Hvassaleitisskóli

DEILISKIPULAGSBREYTING

UMSÖGN

Varðar: breyting á deiliskipulagi Hvassaleitisskóla – Athugasemdir og svör

TILLAGA AÐ BREYTTU DEILISKIPULAGI

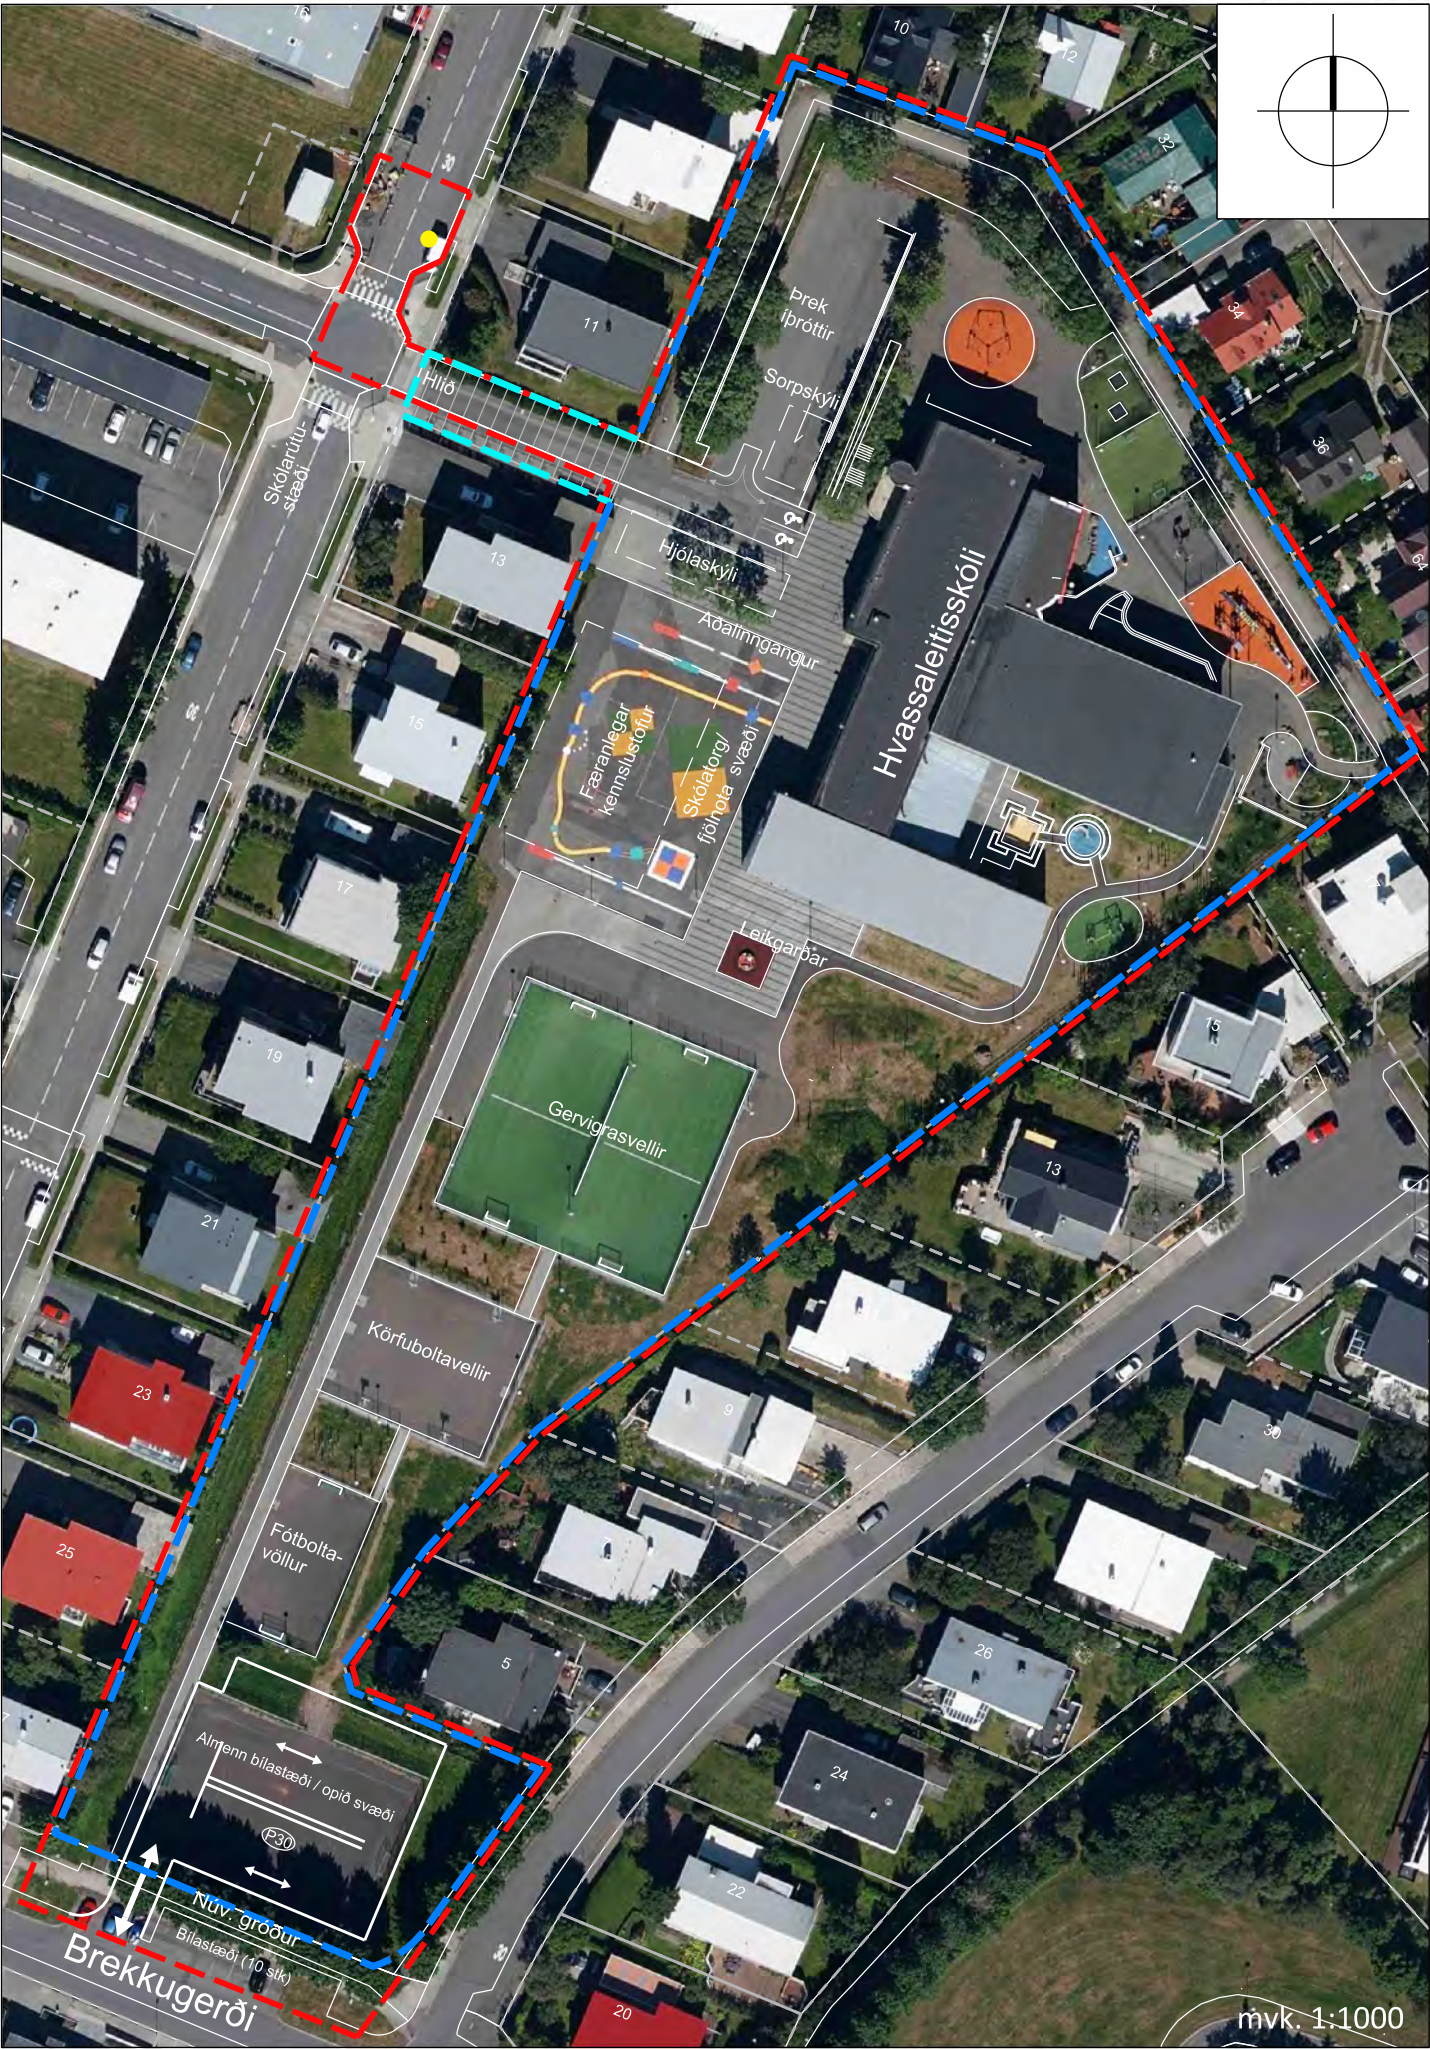
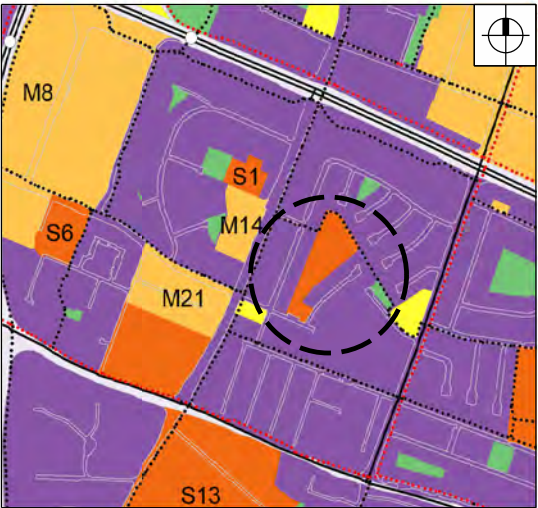
Við teljum fyrirhugaða deiliskipulagsbreytingu með öllu óskiljanlega. Ekki verður annað séð en að breytingin gangi gegn megináherslum skólayfirvalda um aukið öryggi á lóð skólans með óþarfri deiliskipulagsbreytingu sem hefur þau einu raunverulega áhrif að færa til 32 bílastæði, með tilheyrandi kostnaði fyrir borgarbúa og umfangsmiklu óhagræði og skerðingu á gæðum eigna í Brekkugerði og Stóragerði.

Öryggi gangandi og hjólandi vegfarenda skert með tveimur akstursleiðum í stað einnar. Með fyrirhugaðri breytingu er verið að fjölga akstursleiðum að skólanum úr einni í tvær. Eftir sem áður er gert ráð fyrir að ekið verði með börn að skólanum um Smáagerði, þar verði bílastæði hreyfihamlaðra og aðföng að skólanum verði áfram flutt að skólanum um Smáagerði. Auk þess verður aðkoma neyðarbíla og sorphirðu áfram um Smáagerði. Markmiði tillögunnar um að aðskilja umferð og leik er því síður en svo náð með fyrirhuguðum hætti með fjölgun akstursleiða.

Aukin umferð og skert öryggi við Brekkugerði. Aðalaðkoma og bílastæði starfsmanna eru samkvæmt tillögunni í suðvesturhorni skólalóðarinnar með aðkomu frá Brekkugerði. Þessi aðkoma hefur í för með sér aukna umferð um Stóragerði og Brekkugerði, sem er fáfarin húsagata og hefur fram að þessu fyrst og fremst þjónað íbúum götunnar og þeirra sem þangað eiga erindi. Við suðurmörk skólalóðarinnar og Brekkugerðis eru nú bílastæði sem eru fullnýtt af íbúum götunnar.

Skert öryggi á leiksvæðum skólans. Bílastæði starfsmanna eru samkvæmt núgildandi skipulagi ágætlega aðgreind frá leiksvæðum skólalóðarinnar. Bílastæðin eru á norðurhluta lóðarinnar en leiksvæðin á suðurhlutanum. Eftirlit á skólalóðinni verður erfiðara þegar leiksvæðin eru aðskilin á norður- og suðurlóðinni. Enn fremur eru leiksvæði sitt hvorum megin við bílaumferð sem skapar hættu á umferð barna frá þrekvelli yfir akstursbraut og yfir á leiksvæði hinum megin umferðarinnar.

Óbreytt staða bílaaðstöðu fyrir hreyfihamlaða. Tryggja má sérmerkt bílastæði hreyfihamlaðra án breytingar á núgildandi deiliskipulagi. Raunar er ekki að sjá marktæka breytingu á bílaaðstöðu hreyfihamlaðra við fyrirhugaða breytingu þar sem bílastæði þeirra eru tryggð í núgildandi deiliskipulagi og nánast á sama stað á fyrirhugaðri breytingu. Því verður að telja eitt af markmiðum breytingarinnar óþarft.

Aðkoma bíla með aðföng, neyðarbíla og sorphirðu. Eitt af markmiðum tillögunnar er að skoða eigi aðkomu bíla með aðföng að eldhúsi, neyðarbíla og sorphirðu. Þetta er sama markmið og sett var fram í auglýstri deiliskipulagstillögu árið 2017. Furðu vekur að þessi aðkoma hafi ekki verið skoðuð á þeim þremur árum sem liðin eru frá fyrri auglýsingu. Deiliskipulagstillagan ber ekki með sér að breyting verði á aðkomu þessara stóru bíla.

Aukin slyshætta. Með því að taka núverandi bílastæði starfsmanna undir leiksvæði fyrir þrekraunir er verið að setja upp leiksvæði fast upp að aðalaðkomu að skólanum. Skapar það augsjáanlega aukna slyshættu.

Með flutningi bílastæðanna á suðurhluta lóðarinnar er verið að fórna leiksvæði sem ekki er aðeins notað af nemendum skólans heldur einnig börnum í hverfinu utan skólatíma.

Bílastæði starfsmanna verða samkvæmt tillögunni langt frá inngangi í skólann og hefur það óhagræði í för með sér fyrir starfsmenn.

Deiliskipulagstillagan gerir ráð fyrir að syðsta leiksvæðið verði tekið undir bílastæði og bílastæðin nyrst á lóðinni verði tekin undir leiksvæði. Ekki er verið að fjölga leiksvæðum. Auðveldlega má ná fram markmiði tillögunnar um leiksvæði fyrir þrek íþróttir t.d. á syðsta leiksvæðinu samkvæmt gildandi deiliskipulagi. Að koma fyrir leiksvæði fyrir þrekíþróttir er hægt að gera innan núgildandi deiliskipulags.

Í auglýstu deiliskipulagi á að breyta um 1000m² af suðurenda lóðar Hvassaleitisskóla í bílastæði fyrir 30 bíla með nýrri innkeyrslu inn á lóð skólans. Eftir breytingu yrðu innkeyrslur inn á skólalóðina tvær. Auðvelt er að finna þessum 30 bílum pláss á öðrum stað, nær aðalinngangi skólans og án þess að búa til nýja innkeyrslu á skólalóð með tilheyrandi hættu fyrir skólabörn og aðra óvarða vegfarendur.

Svar: Fyrirkomulag á breyttu mynstri akandi umferðar með auknum takmörkunum um sundið sem skilur að aðalinngang skólabyggingar og Smáagerði, var unnið í fullu samráði við skólastjórn Hvassaleitis skóla. Skólayfirvöld fagna þessari útfærslu og telja hana til mikilla bóta. Málsaðilar töldu farsælast að skilja á milli daglegrar aðkomu akandi starfsmanna skólans og aðkomu fatlaðra nemenda. Vissulega er gert ráð fyrir umferð neyðarbíla og sopabíla um sundið, en sú umferð er aðeins brot af þeirri umferð sem fer um sundið í dag og er ekki nauðsynlega á sama tíma og börn ganga að skólanum. Í minnisblaði frá skóla- og frístundasviði dags. 16. apríl 2019 kemur m.a. eftirfarandi fram:

Svar: Akstursaðkoma starfsmanna skólans og gesta hans að hinu nýja bílastæði mun færast frá Smáagerði að krossgötum Listabrautar og Háaleitisbrautar sem liggja steinsnar í burtu frá bílastæðinu nýja. Við þann stutta vegspotta að bílastæði er m.a. lóð bensinstöðvar við Brekkugerði. Ónæði íbúa að Stóragerði 27 og 29 og Brekkugerði 4 vegna þessa má með sanngirni telja vel innan þolmarka í borg sem bæði stækkar og tekur breytingum. Tíu bílastæði á borgarlandi við suðurmörk skólalóðar við Brekkugerði munu haldast óbreytt og standa íbúum götunnar sem og öðrum borgarbúum til boða.

Svar: Umferð um sundið milli Smáagerðis og aðalinngangs skólahússins mun minnka mikið frá því sem er í dag. Umferð foreldra sem aka börnum sínum í skólann mun eftir sem áður staðnæmast í Stóragerði við munna sundsins og börnin munu ganga inn sundið sem liggur að aðalinngangi skólans, um mun betri gönguleið en er í dag. Aðkoma bifreiða á vegum Ferðaþjónustu fatlaðs fólks fær vel aðgreint sérými eða snúningssvæði næst inngangi. Erfitt er að fallast á þá staðhæfingu að eftirlit á skólalóð verði erfiðara vegna þessa fyrirkomulags. Lokahönnun skólalóðar mun taka mið af skýrri aðgreiningu snúningssvæðis og leiksvæða.

Svar: Þó að staðsetning sérmerktra bílastæða fyrir hreyfihamlaða sé haldið við aðalinngang skólabyggingarinnar, þá er full ástæða til að gera bæði staðsetningu og öruggari aðkomu hátt undir höfði við deiliskipulagsgerð. Slík markmið geta aldrei talist óþörf. Mest öll umferð sú sem enn fær aðgang næst aðlinngangi skólans afmarkast við fyrrgreindt snúningssvæði við enda sundsins.

Svar: Ekki verður komist hjá því að þjónustubílar og jafnvel stærri kantinum eigi af og til erindi inn á skólalóðina með t.a.m. vörur. Einnig einstaklinga sem vegna fötlunar verður að koma að sem næst innangi. Til að tryggja séraðgengi þessara aðila gerir núverandi deiliskipulagsbreyting ráð

fyrir að komið verði fyrir aðgangstýrðu hliði við lóðamörk skólalóðar og borgarlands (Stóragerði). Umferð þessi er sértæk og er bæði hægt að stýra og hafa umsjón með, ólíkt umferð almennra einkabíla.

Svar: Útfærsla teiknistofunnar Hornsteina arkitekta ehf. á endurhönnun skólalóðarinnar var einvörðungu unnin undir því leiðarljósi að auka öryggi barna og unglinga á leiksvæðum lóðarinnar; á þann hátt að takmarka akandi umferð að aðalinngangi skólans og aðskilja með skýrum hætti frá skólalóð líkt og komið hefur fram í svari nr. 3.

Svar: Ekki er hægt að fallast á þá staðhæfingu að verið sé að fórna leiksvæði fyrir bílastæði þar sem aðgangur að skólalóðinni er eftir sem áður opin nemendum Hvassaleitisskóla jafnt sem öðrum þegnum landsins; í grunninn er um að ræða vistaskipti eða tilfærslu á svæðum. Eins og áður hefur komið fram var ný útfærsla skólalóðarinnar unnin í fullu samráði við skólastjórnendur og starfsmenn skólans sem telja ekki eftir sér að ganga örlítið lengri spöl að aðalinngangi skólans en áður eftir að bílnum hefur verið lagt við suðurenda skólalóðar. Sá spölur liggur þrátt fyrir allt í jaðri skólalóðarinnar eftir göngustíg.

Hugsanlega er hægt að endurskoða í framtíðinni staðsetningu almennra bílastæða starfsmanna og breyta notkun reitsins sem fer undir stæðin ef aðstæður og forsendur breytast. Vegna þessa eru almenn bílastæði starfsmanna nú einnig merkt sem *opið svæði* (bílastæði / opið svæði) á deiliskipulags- og skýringauppdraetti, í greinargerð að tillögu, sem og í skýringum.

Almenn bílastæði á skólalóð verði einnig merkt sem opið svæði, þ.e. **bílastæði / opið svæði** á deiliskipulags- og skýringaupprætti, í greinargerð að tillögu, sem og í skýringum.
